Artikel: Nouveau bâtiment d'habitation pour le personnel, avec bureau de douane à Crassier (VD) : mandat d'étude confié à plusieurs architectes

NOUVEAU BATIMENT D'HABITATION POUR LE PERSONNEL, AVEC BUREAU DE DOUANE A CRASSIER (VD)

MANDAT D'ÉTUDE CONFIE À PLUSIEURS ARCHITECTES

PROJET-LAURÉAT : DEVISE «BOHÉMIENNE ENDORMIE»

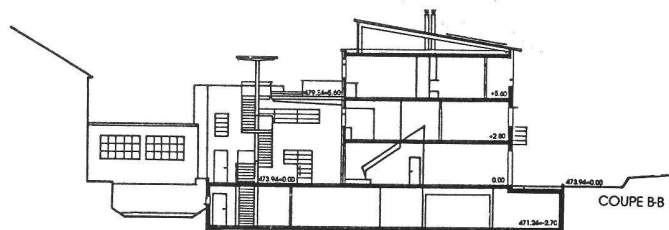
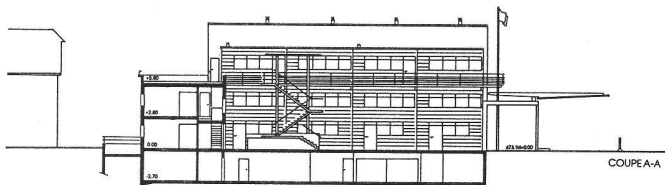
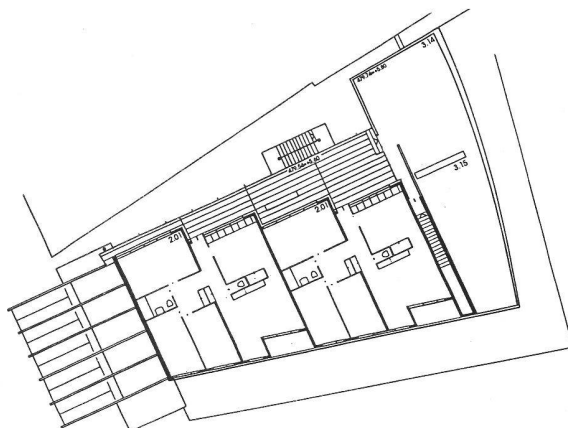
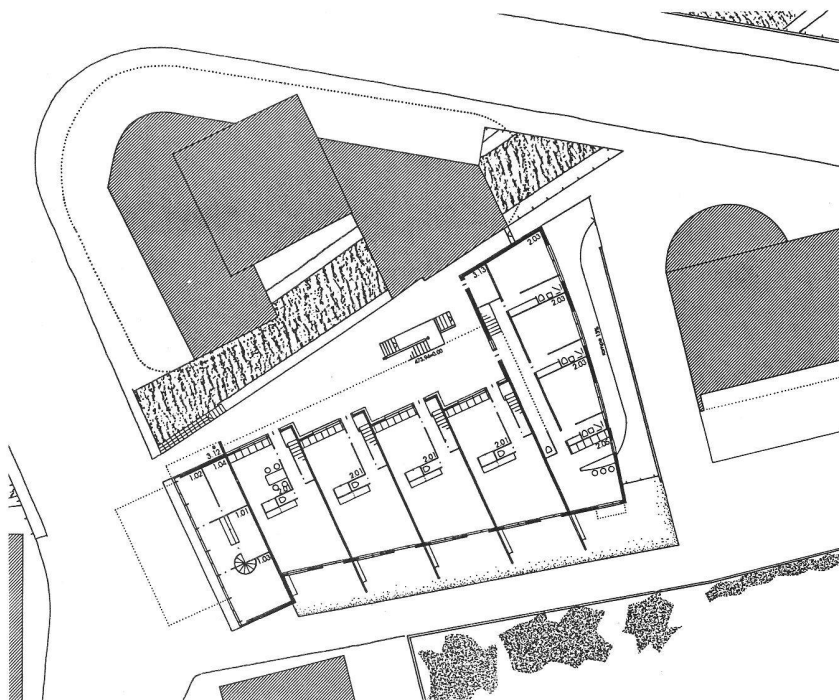
la position de la rampe est correcte.

L'accès à l'est de la parcelle, s'il a l'avantage d'éloigner le flux de la circulation de la zone des logements pour familles, son débouché sur la route cantonale peut poser des problèmes.

la proposition typologique proposée permet d'offrir des logements de qualité, s'organisant, soit en duplex soit sur un seul niveau avec une orientation optimale

si la liaison verticale au moyen d'un escalier extérieur est acceptable, le dispositif proposé n'est pas adapté aux conditions climatiques

la récupération d'espaces extérieurs par une galerie et terrasse est appréciée

l'espace-cour, partiellement couvert, est bien défini et accueillant

DEVISE «A LOUIS MANDRIN»

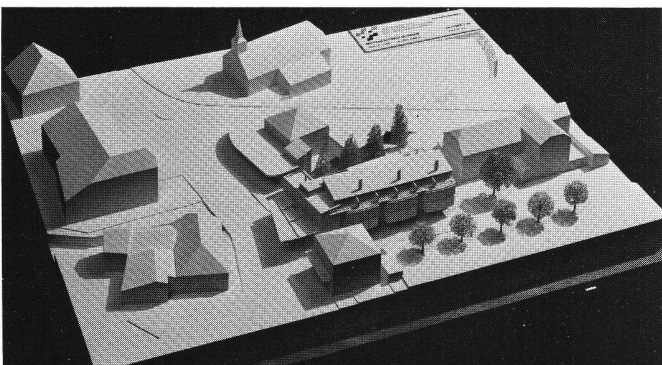
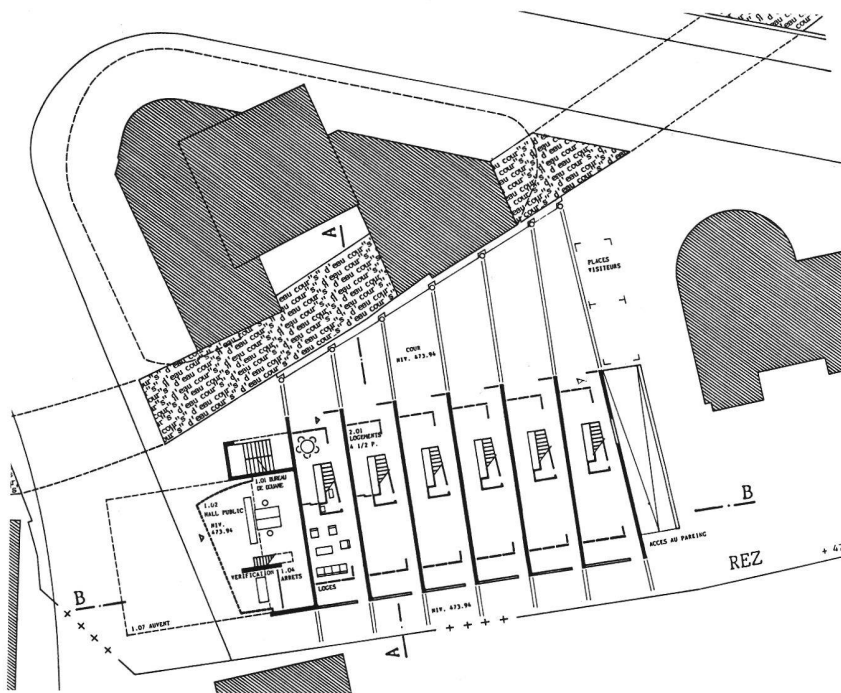
la proposition de dégager partiellement le rez-de-chaussée pour abriter les véhicules n'est pas tout à fait convaincante, car elle induit une promiscuité défavorable entre la circulation des voitures et les piétons

les logements sont spacieux et bien orientés mais leur capacité d'appropriation est trop conditionnée par la systématique formelle et la rigidité des principes distributifs. La promesse d'un bel espace-jour pour la famille est compromise par la position de la cheminée et les nombreuses ouvertures

le parcours qui donne accès aux studios est beaucoup trop long et compliqué

le secteur d'habitation se développe sur trois niveaux sur rez, sans ascenseur

l'espace-cour est bien dimensionné et son rapport avec la rivière est intéressant, on peut cependant regretter que le traitement au sol proposé ne soit plus simple et rigoureux.

DEVISE «COUR 'S' D'EAU»

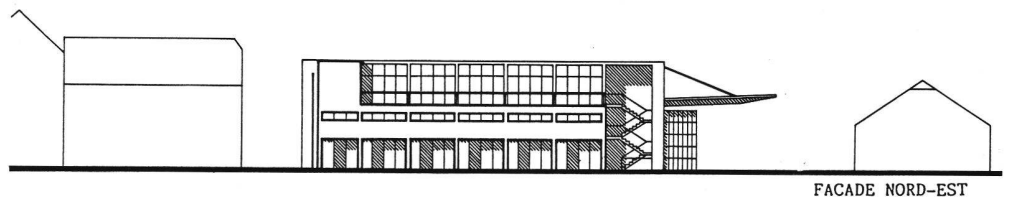
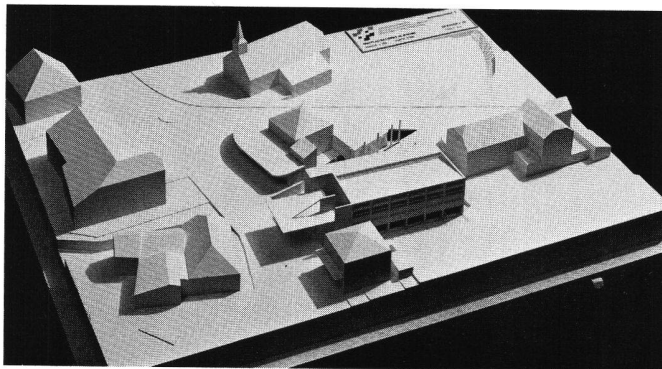
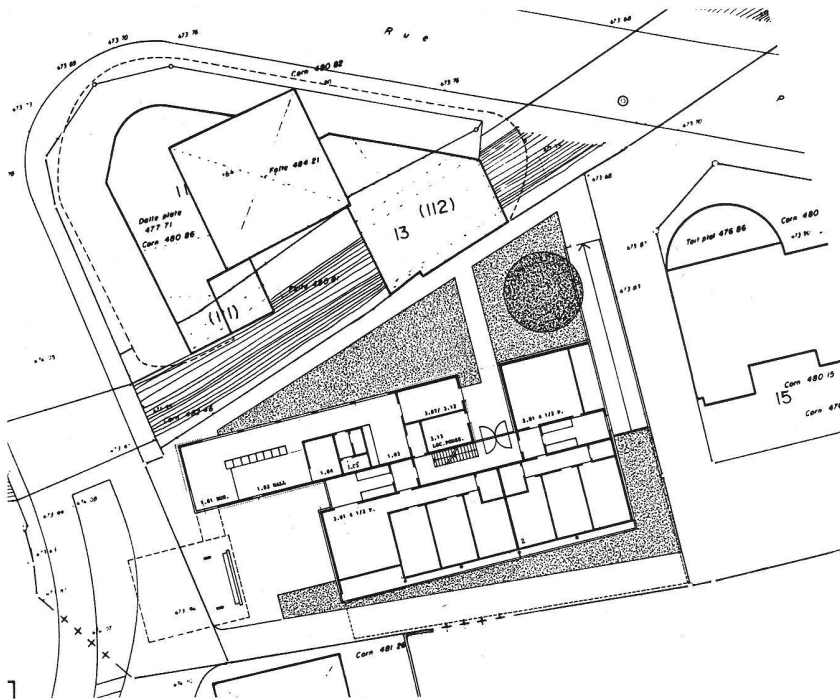
La position de la rampe et surtout son accès sollicitent le passage des véhicules le long de la frontière et induit une promiscuité défavorable avec des nuisances pour les logements.

le principe des logements en duplex pour famille est intéressant et leurs relations avec l'extérieur (entrée-cuisine) sont bien traitées.

La superposition de deux typologies distinctes de logements dans le même module de structure est positive, mais elle se fait malheureusement au détriment de la qualité de certains espaces intérieurs (proportions longueur-largeur-hauteur).

On peut cependant déplorer le manque de traitement végétal de la parcelle.

«DOUANE DE VILLAGE»

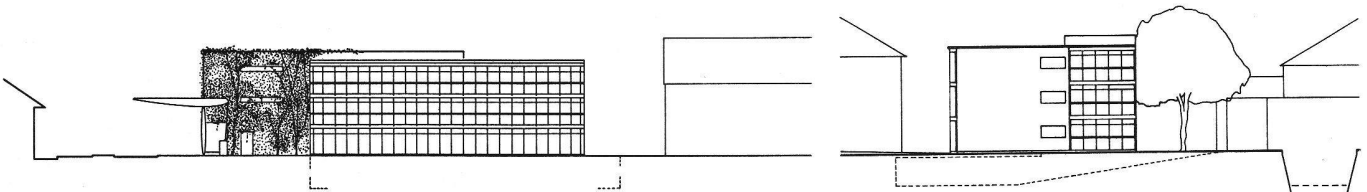
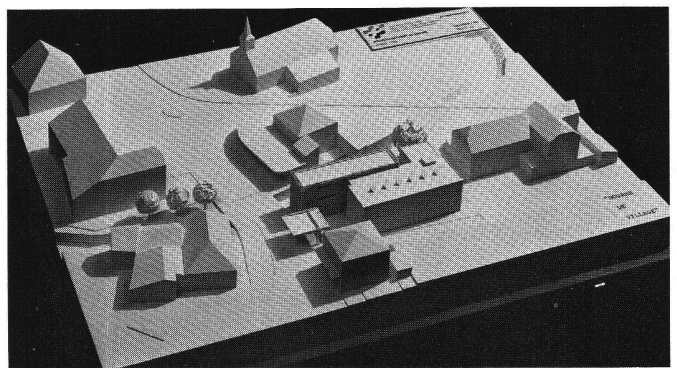
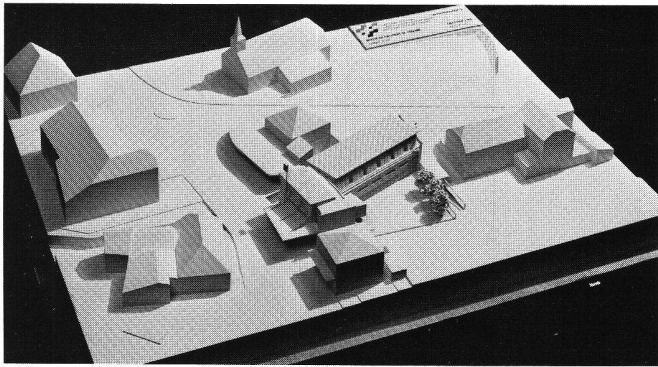
le concept fascinant de la «Borne» est très remarqué; en revanche, l'articulation des volumes n'exprime pas assez clairement cette idée.

La notion de placette en tant que signe d'appartenance à l'entité villageoise est partiellement niée par la présence de la marquise.

La recherche d'une organisation générale simple, ainsi qu'une grande économie de moyens est appréciée. En revanche, les caractères distributifs des logements ne répondent pas entièrement aux exigences particulières du programme (horaires de service et vie de famille).

Les espaces extérieurs donnent une image de surfaces résiduelles dont l'appropriation n'est pas évidente.

DEVISE «TRANSIT»

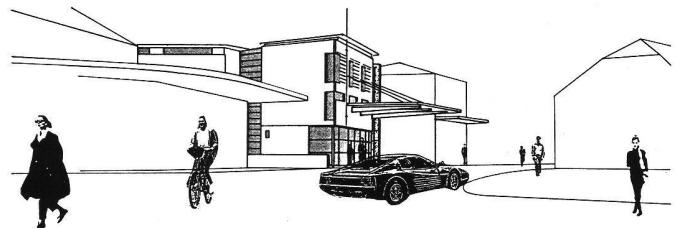
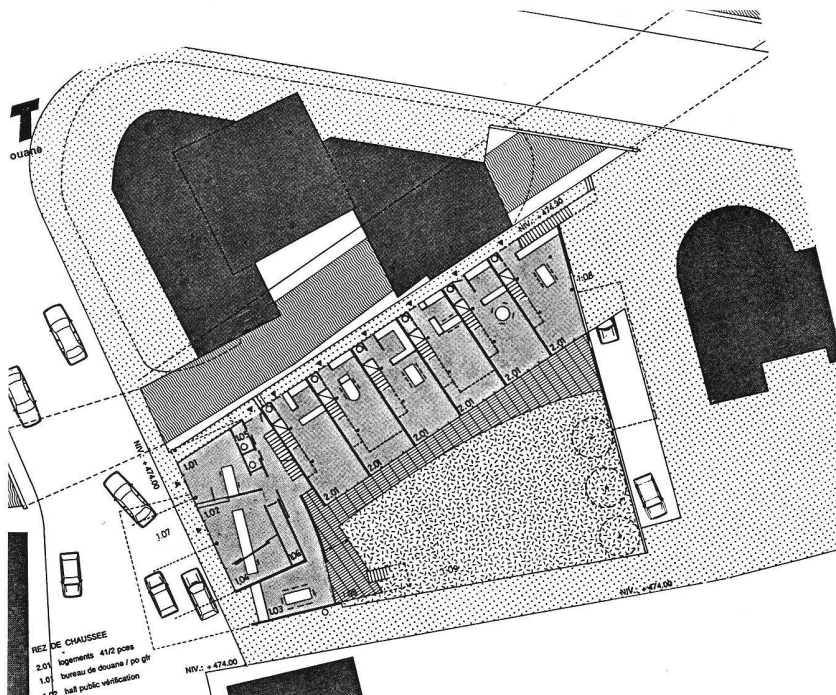
La proposition d'un simple marchepied au long du Boiron est intéressante; il est tout à la fois parcours public et accès aux logements.

La position de la rampe d'accès au sous-sol est correcte, et son sens n'entraîne pas de promiscuité entre logements et circulation.

La solution de logements en triplex est originale et favorise l'isolement entre partie jour et partie nuit, l'orientation est optimale.

La situation sur rue des studios est admise; en revanche, la présence de la marquise devant les fenêtres est inacceptable.

L'implantation et la volumétrie générale sont intéressantes et le dégagement d'un espace important au sud est très apprécié; malheureusement, le rapport avec le bâtiment qui enjambe le Boiron est très critiquable et affaiblit considérablement l'idée générale du projet.
